日本原子力研究開発機構の大洗研究所廃棄物管理施設の設計及び工事の方法の変更認可申請に係る追加説明について（令和元年6月6日 新基準適合性審査チーム） 資料1—4に対する回答

図-2 焼却溶融炉内の構造 (焼却時)

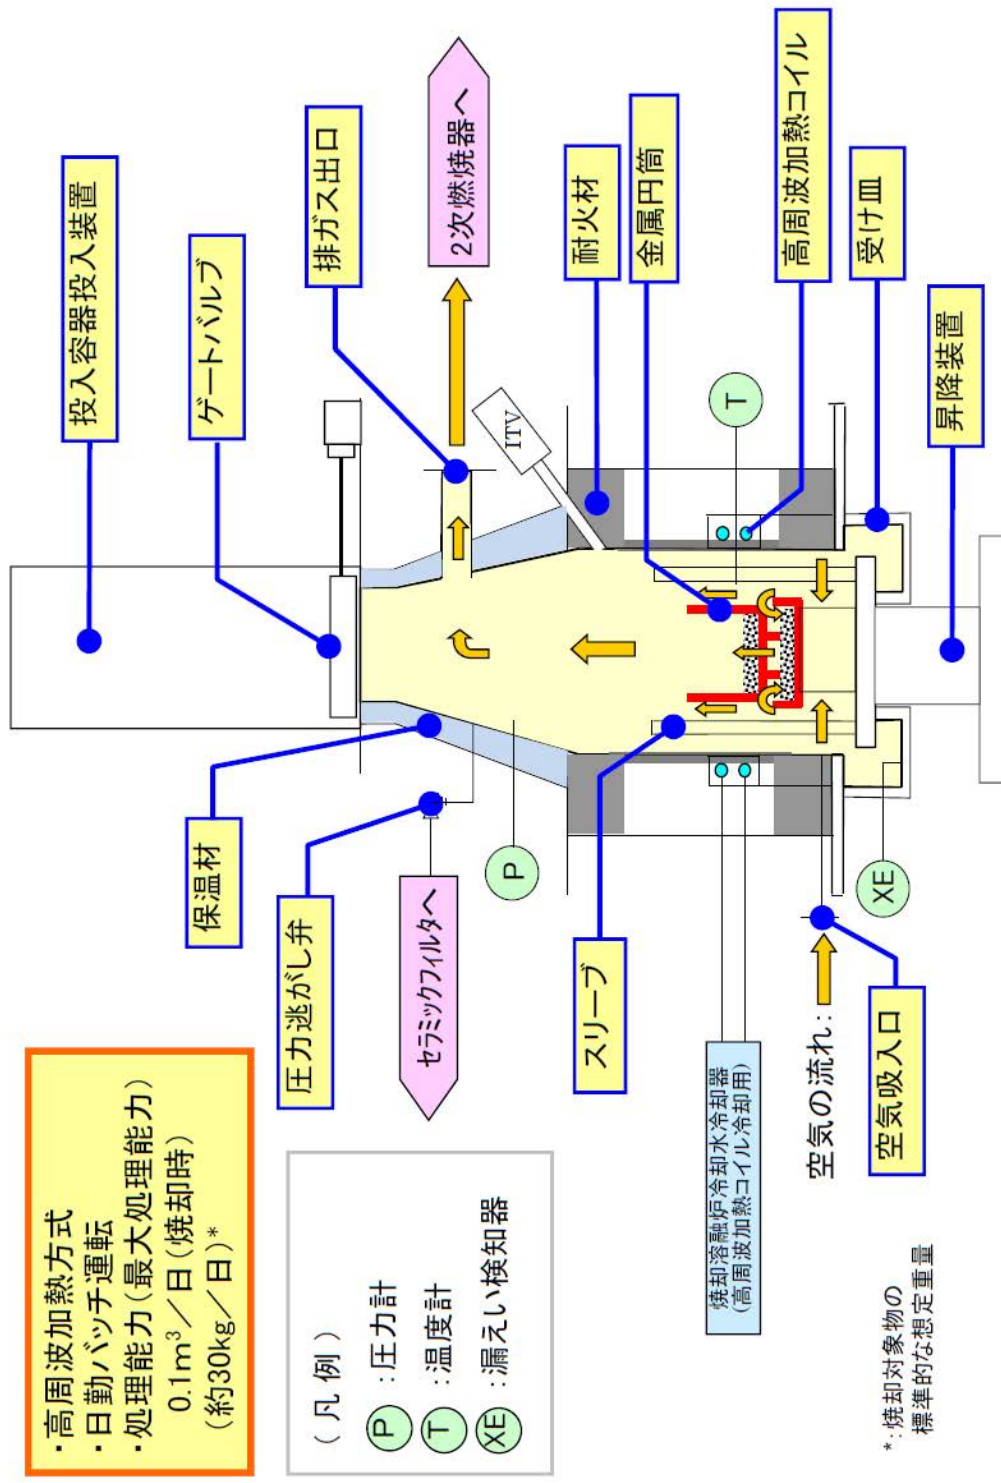
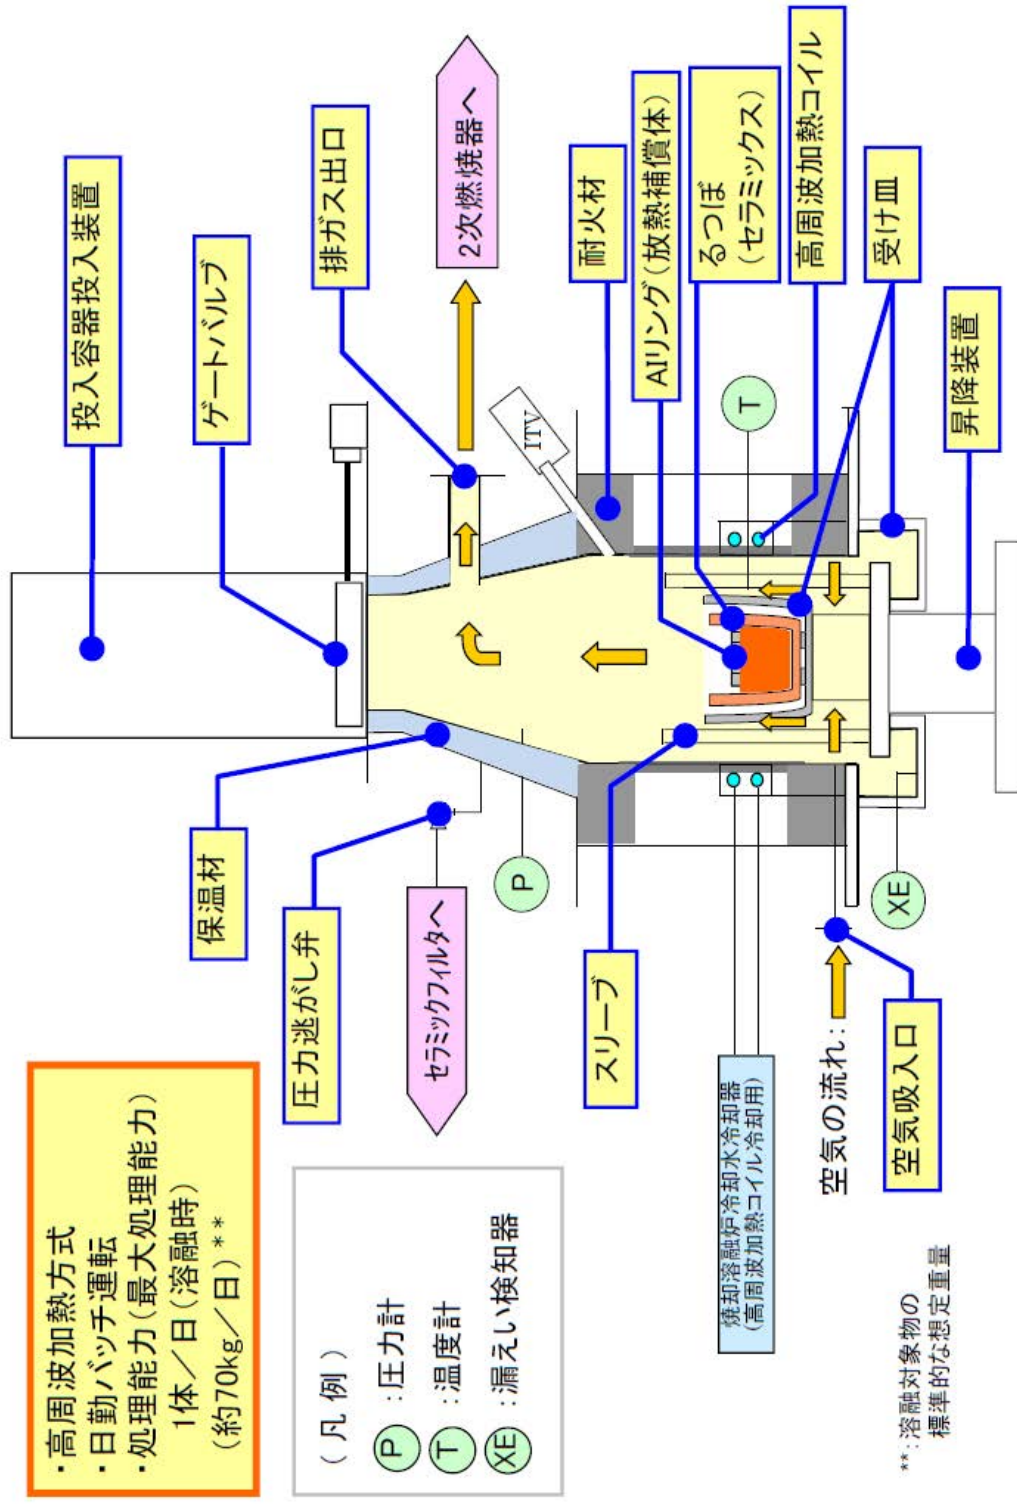
- 本-1-9 減容処理設備の焼却溶融炉、排ガス処理装置、溶融物を受けるるつぼ及び輻射熱を抑えるスリーブは、耐火性、耐熱性及び耐食性を考慮した材料を使用し、るつぼは溶融ごとに交換する設計とすることについて、詳細に説明すること。

焼却溶融炉及び排ガス処理装置の系統を図-1に示す。また、焼却処理と溶融処理では、使用する機器が異なるため、焼却時における焼却溶融炉内の構造を図-2、溶融時における焼却溶融炉内の構造を図-3に示す。

図-1 保守用品の考え方に係るフロー図

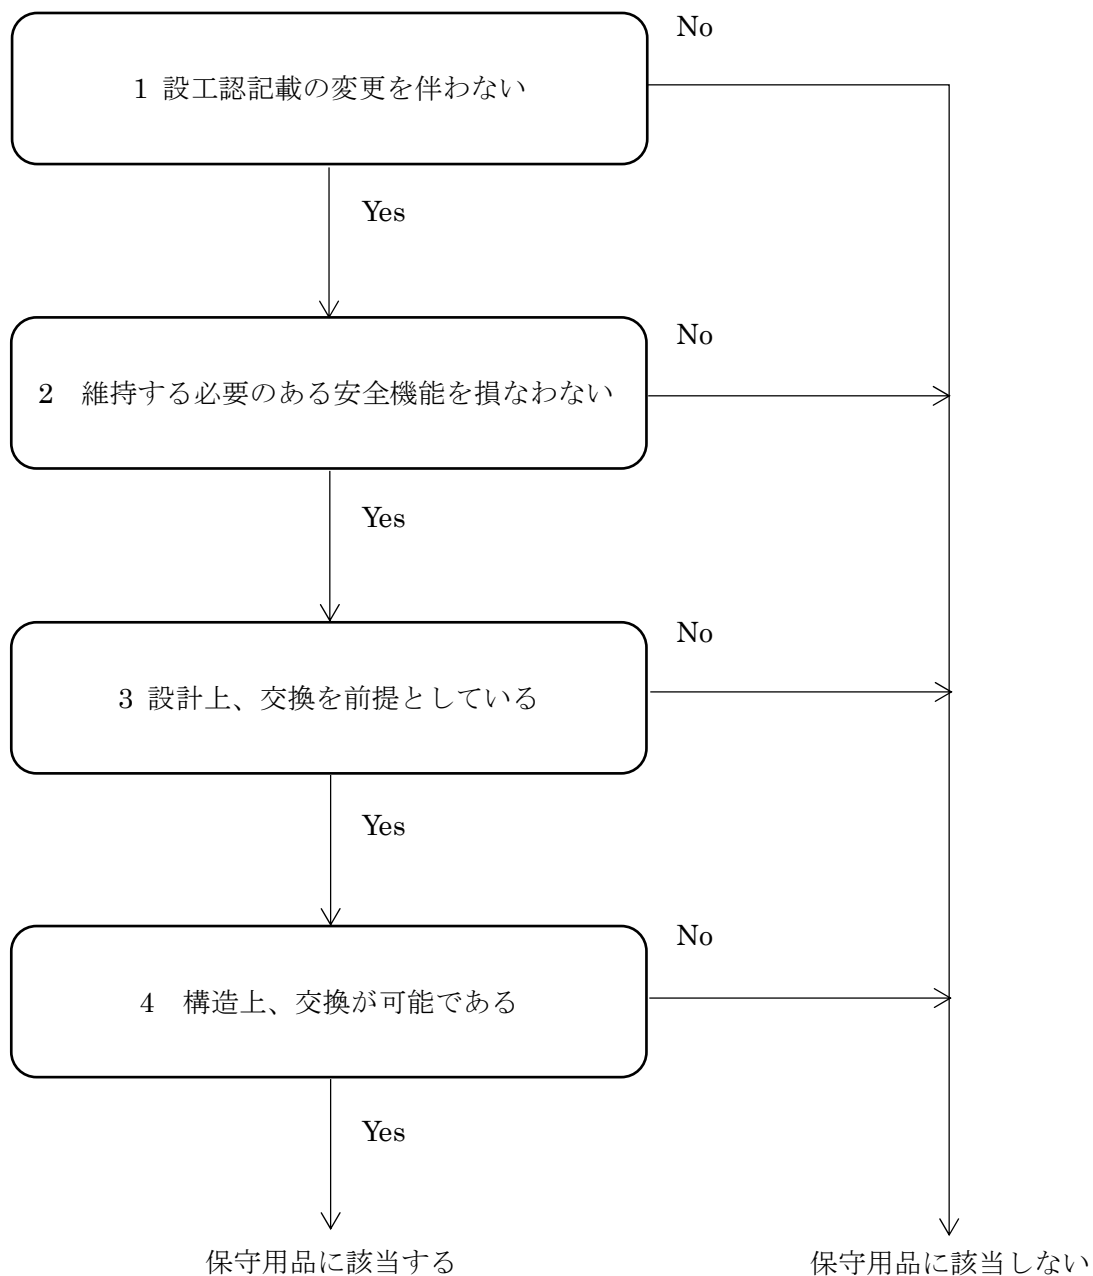
○ 設計及び工事の方法の認可申請設備機器の保守用品（取替えに設工認を必要としない設備機器）について、各設備の安全機能上の全体的な構成範囲を図面等で示した上で、保守用品の対象範囲及びその妥当性を示すこと。

・更新や交換等の基本方針、工事の定義について、資料に記載のこと。また、『試験研究用等原子炉施設及び核燃料施設に係る設計及び工事の計画の認可の審査並びに使用前確認等の進め方について』との適合性も説明のこと。

保守用品は、「試験研究用等原子炉施設及び核燃料施設に係る設計及び工事の計画の認可の審査並びに使用前確認等の進め方について」（令和2年9月30日）で示された設計及び工事の方法の認可の審査及び使用前検査の対応方針を受けて、廃棄物管理規則並びに保安規定及び品質マネジメント計画書の要求事項に基づく活動として、自らの設備・機器等について、機能又は性能を維持させるものである。

その観点で、保守用品は、以下を満足するものとして整理した。

- ・設工認記載の変更を伴わない
- ・維持する必要がある安全機能を損なわない
- ・設計上、交換を前提としている。
- ・構造上、交換が可能である

なお、本保守用品に記載してない部品を交換する場合は、設工認の変更を行うものである。

図-7 保守ホールのハッチ (90-H-002) の線量率評価位置図 (ハッチ開放時)

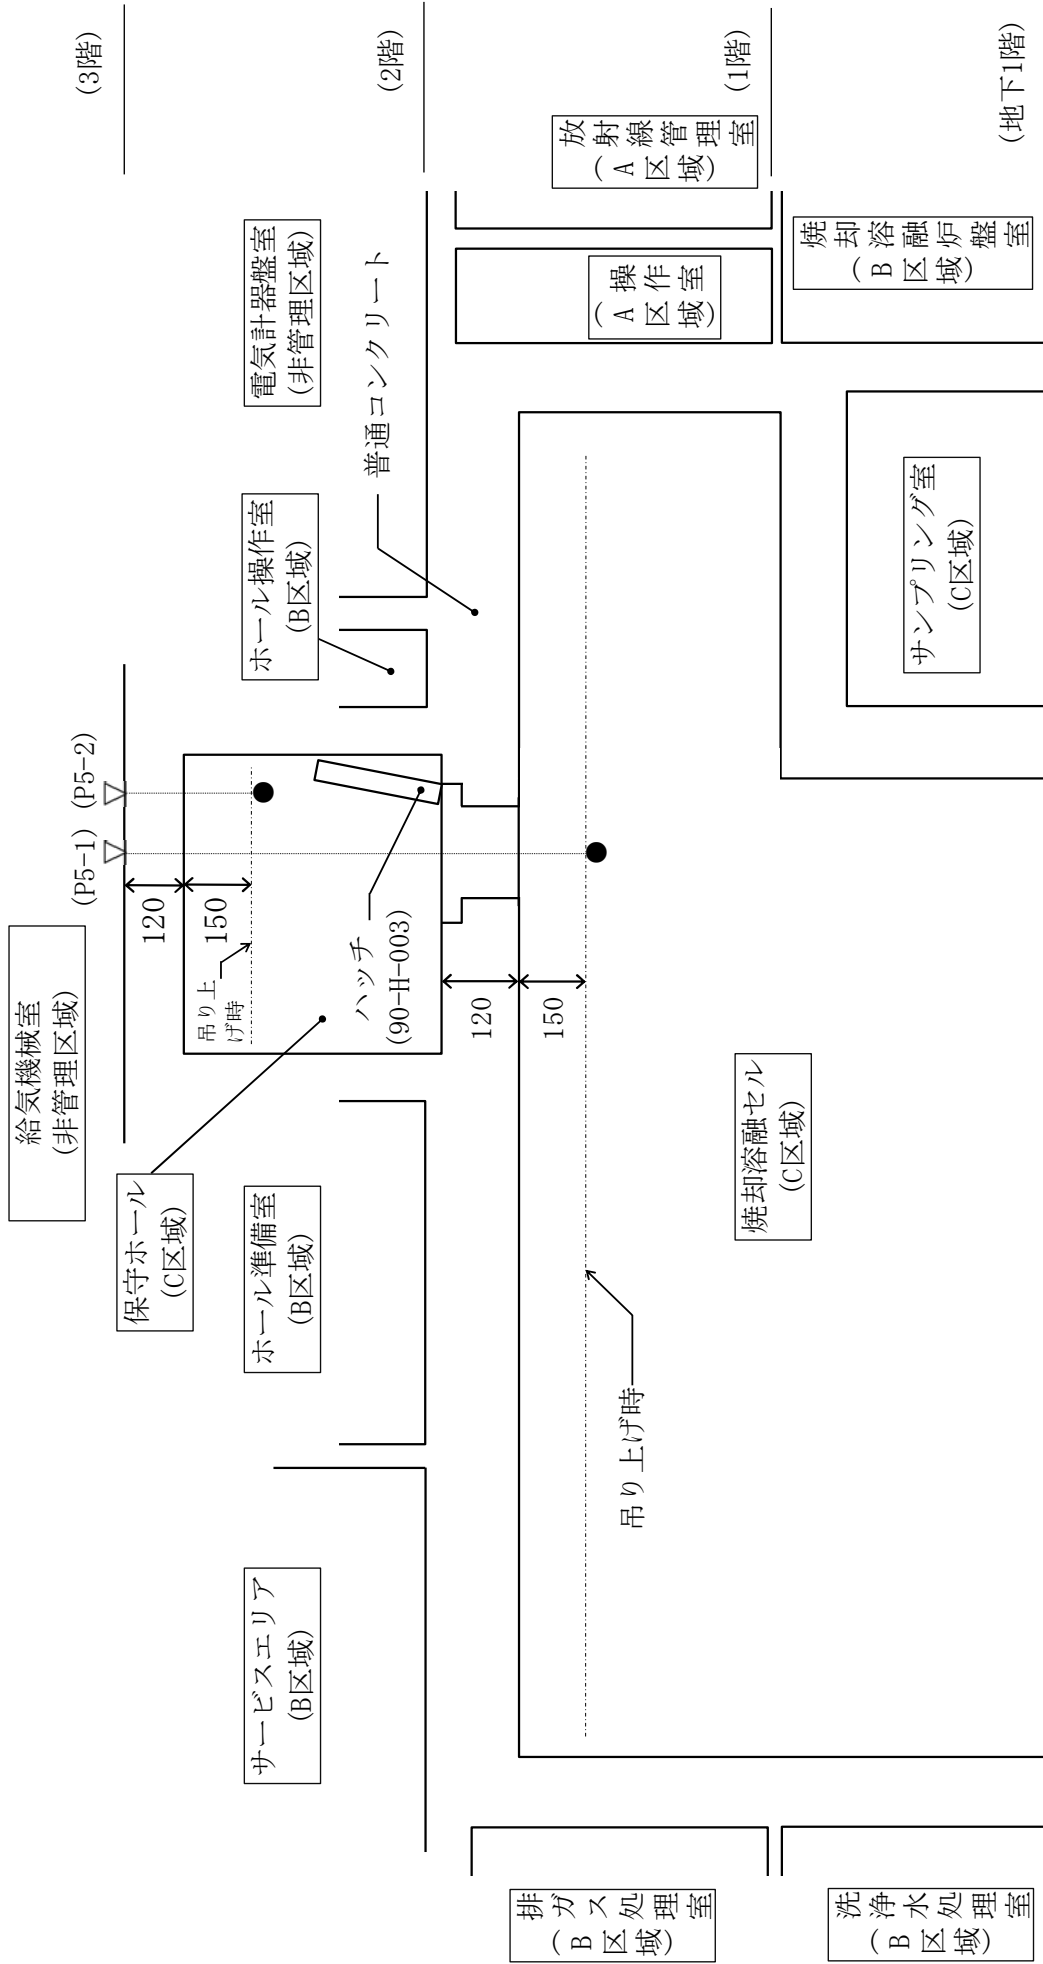
- 添付書類 減容処理設備のハッチに関する線量評価計算書において、ハッチのうち保守ホールのハッチのみハッチ開放時の線量評価を実施した理由について、説明すること。

前処理セル（分別エリア）内及び焼却溶融セル内の機器補修のため、保守ホールのハッチを開放し機器を保守ホールに吊り上げる場合、線源となる汚染機器の遮蔽は建家の壁等にて担うことになるため、保守ホールのハッチ開放状態のモデルで線量評価を行った。
